Nota van Beantwoording inspraakreacties

Voorontwerp bestemmingsplan “Noordwijk aan Zee – Witte Mavoterrein”

Blok 1 OPTIE 4

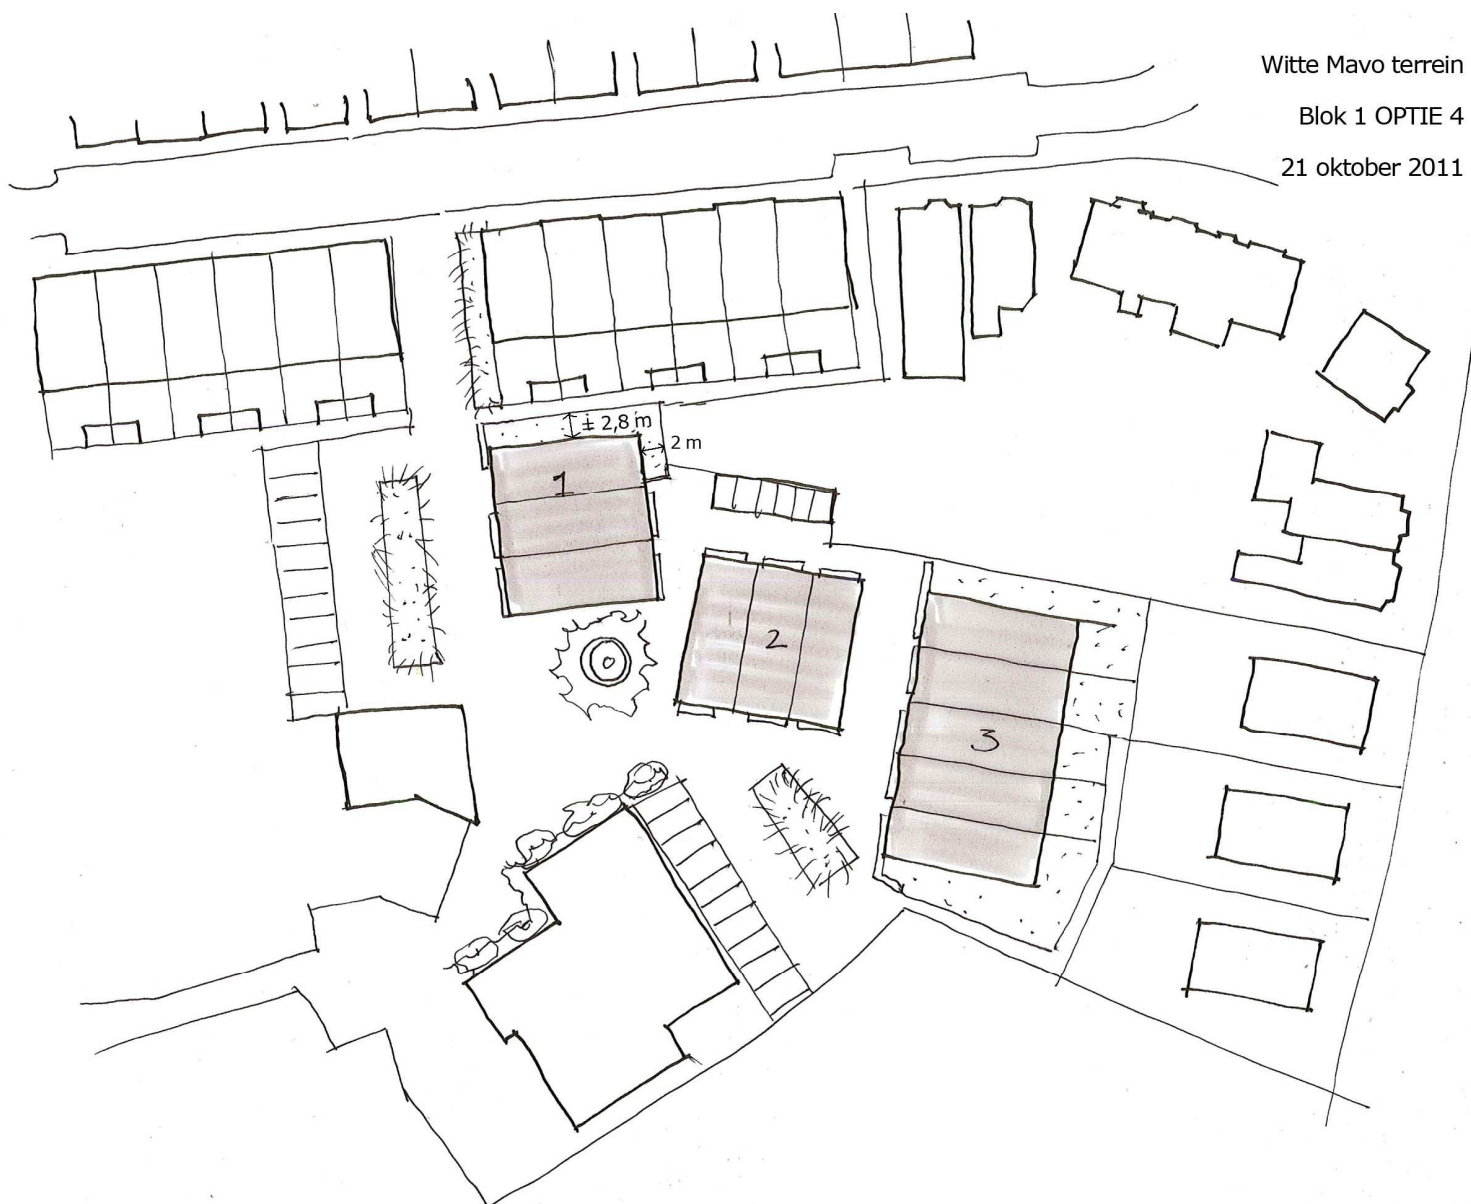
- 3) Blok 1 wordt ca 2,8 m verschoven in Zuidelijke richting. Een minimale ruimte van 3,5 m tussen de blokken 1 en 2 blijft

De vraag van de familie Hoogduin of het dak van blok 1 wordt aangepast, wordt door de gemeente bevestigend beantwoord. Er komt wel een raam in het dak bij de eerste woning, dit is een 'kiepraam'.

zo gehandhaafd. De ruimte die dan ontstaat naast de woning van dit blok zou geen toegevoegde waarde hebben voor het openbaar gebied. Om die reden is gekozen om dit tot privé buitenruimte (tuin) te maken die bij deze eerste woning hoort. De veranda aan de voorzijde van het blok wordt doorgetrokken langs deze ruimte. Aan de zijde van de woning aan de Piet Heinstraat wordt een smalle groenstrook aangebracht waarvan de lijn gelijkloopt met die van de veranda's (zie bijgevoegde afbeelding).
